DOA Nr.: EASA.21J.025	Technische Mitteilung / Service Bulletin	Dokument Nr.: SB-AT01-001
	Muster / Type: AT01 Nr. / No.: AT01-001	Ausgabe/Issue:A.04 Seite/Page: 1 of 2

Wegfall Vortex Generator an der linken Rumpfseite / *omission of the vortex generator at the LH side of the fuselage*

GFK Spaltabdeckungen 2100-115/116 (LH/RH) / GRP gap covers 2100-115/116 (LH/RH)

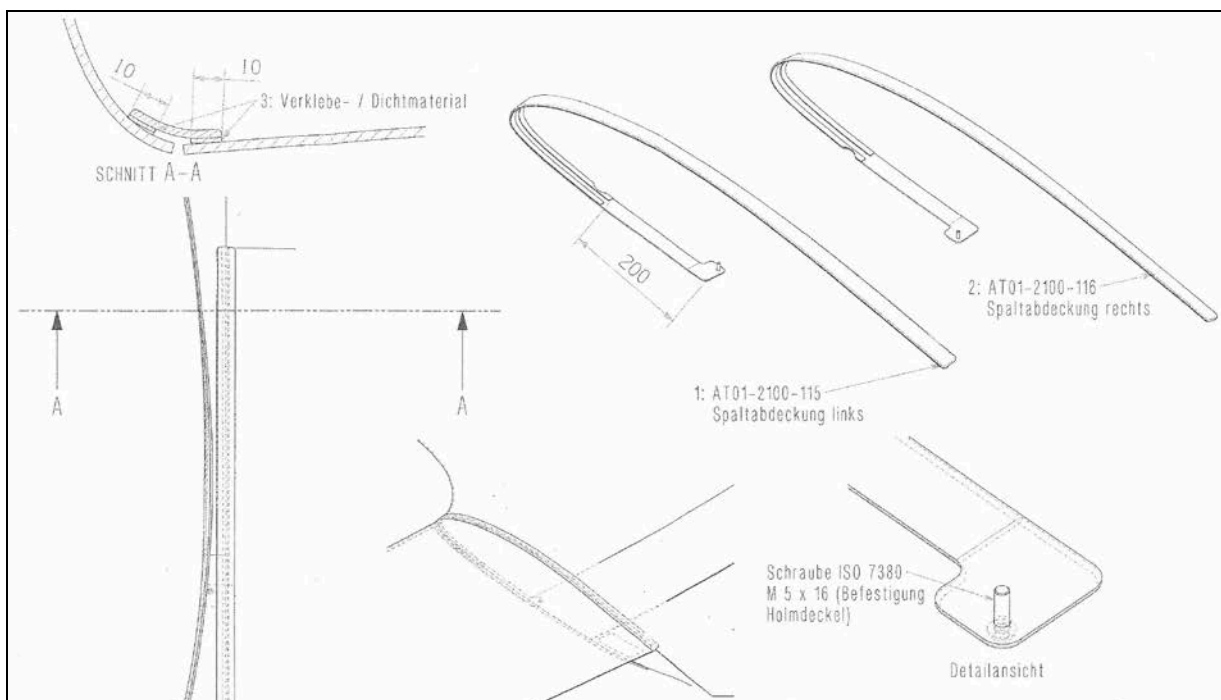
The vortex generator is no longer necessary if a GRP gap cover is installed at the fuselage / wing connection area.

For historical background see issue A.03.
A GRP gap cover is available (AQUILA P/N 2100-115/116) which supersedes the vortex generator.

- (1) Installation of the gap covers (2100-115/116) with Sikaflex 221 (AQUILA P/N 2100-104) **after consultation with AQUILA Aviation GmbH** for technical details.
- (2) Removal of vortex generator and cleaning the adhesive area.

Paintwork may be necessary!
